**Avis délibéré de la mission régionale d'autorité environnementale
sur la modernisation de la chaufferie de la Poterne par la compa-
gnie de chauffage intercommunale de l'agglomération grenobloise
(CCIAG) sur la commune de Grenoble (38)**

Avis n° 2025-ARA-AP-1913

Avis délibéré le 26 août 2025

Illustration 4: Environnement du projet. Source : étude d'impact.

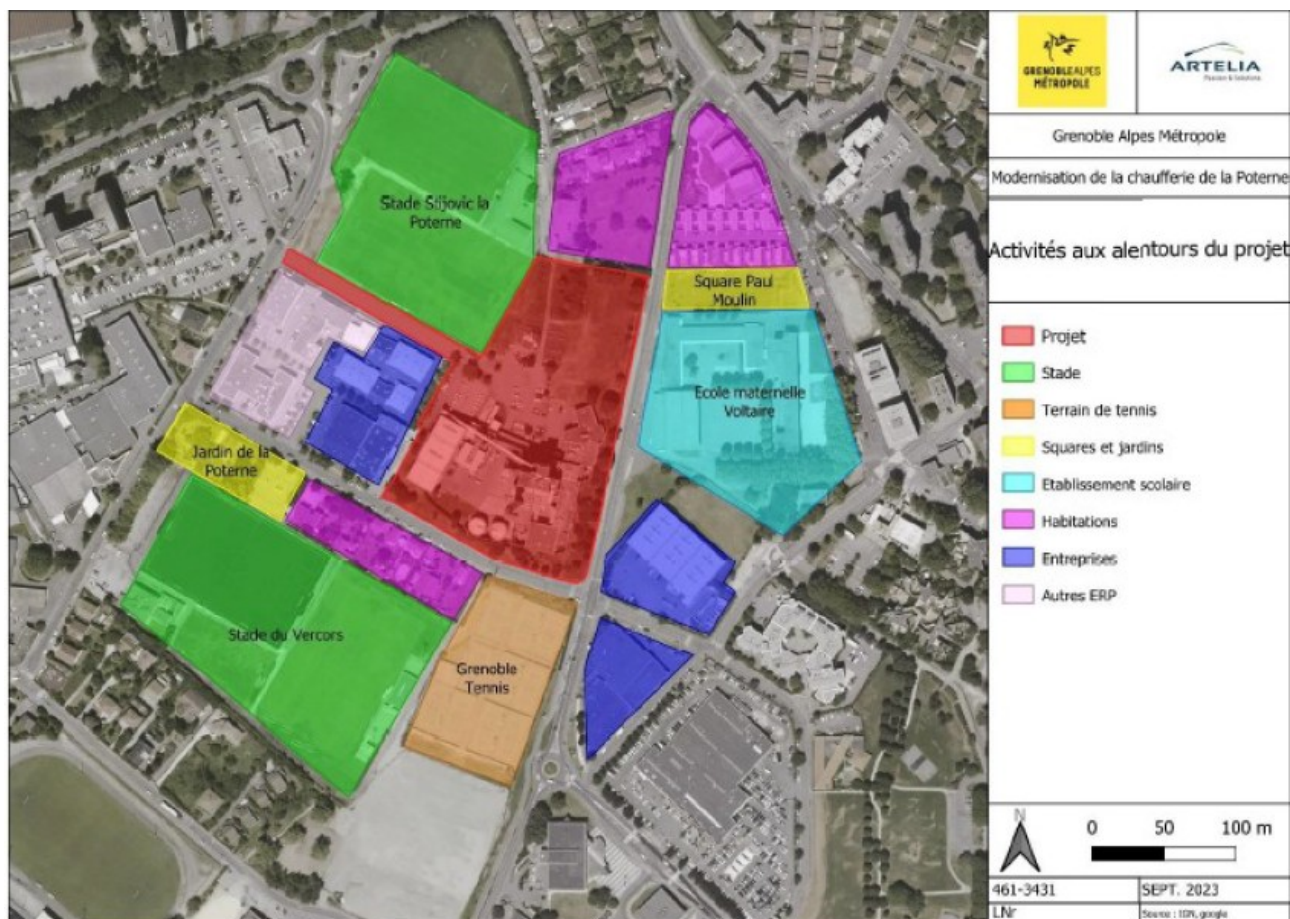
Le site est desservi par les avenues Jean Jaurès, Jean Perrot et des Jeux Olympiques et par le chemin de la Poterne. Le trafic actuel induit par l'activité s'établit à 18 rotations journalières, soit 36 poids-lourds. Le dossier ne précise pas le trafic supporté par les voiries de desserte.

L'Autorité environnementale recommande de compléter le dossier avec les données de trafic des voiries de desserte.
